Vigtig produktinformation, reference: FFID ECN\_003504.

## **HASTER: SIKKERHEDSMEDDELELSE**

### **FUJIFILM DR-XD1000(FDR Nano) Foranstaltning til at styrke armen**

## Mærkeplade

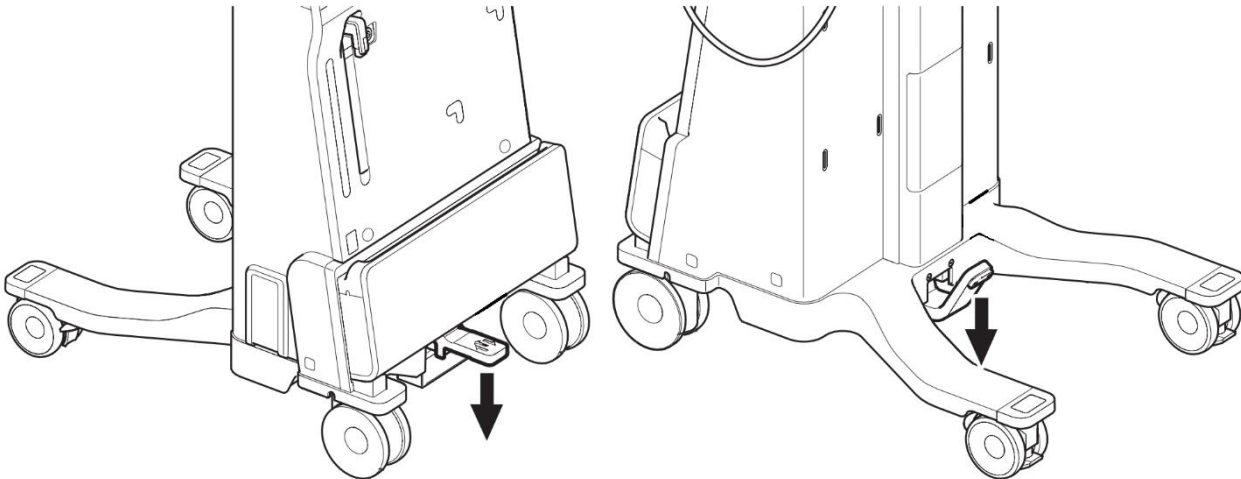
Udstyr, hvis **SN** har de sidste fire cifre (XXXX) 1993 eller derunder, er omfattet af denne vigtige produktinformation. Udstyr, hvis **SN** har de sidste fire cifre (XXXX) 1994 eller derover, er ikke omfattet af denne vigtige produktinformation.

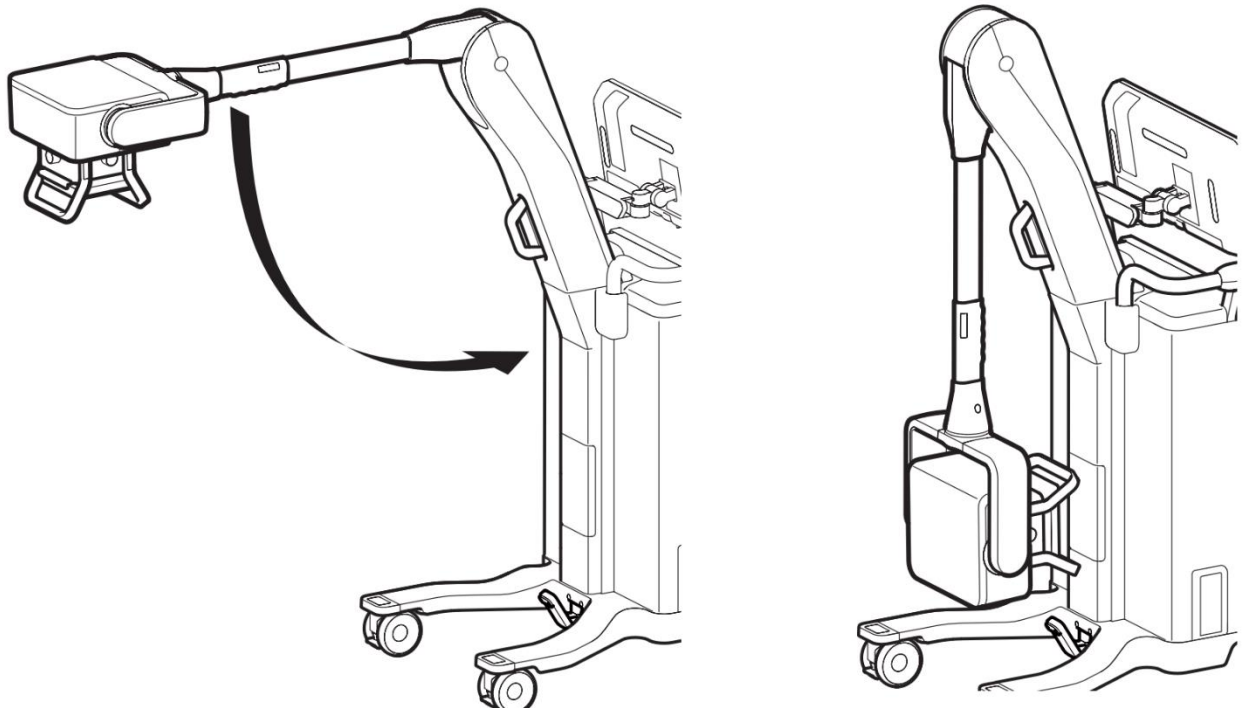
1. Sæt hjullåsepedalen på [Ned], og lås røntgenapparatet.

2. Sæt armen i udgangsposition.

3. Skub hovedarmen fra side til side, og kontrollér følgende forfra.  
Hvis der er unormale forhold, afbrydes brugen af den, og vi kontaktes via kontaktoplysningerne på side 1.
  - (1) Kontrollér, at mellemrummet mellem sømmene i resinbelægningen ikke bliver bredere.
  - (2) Kontrollér, at armen ikke vipper mod resinbelægningen.
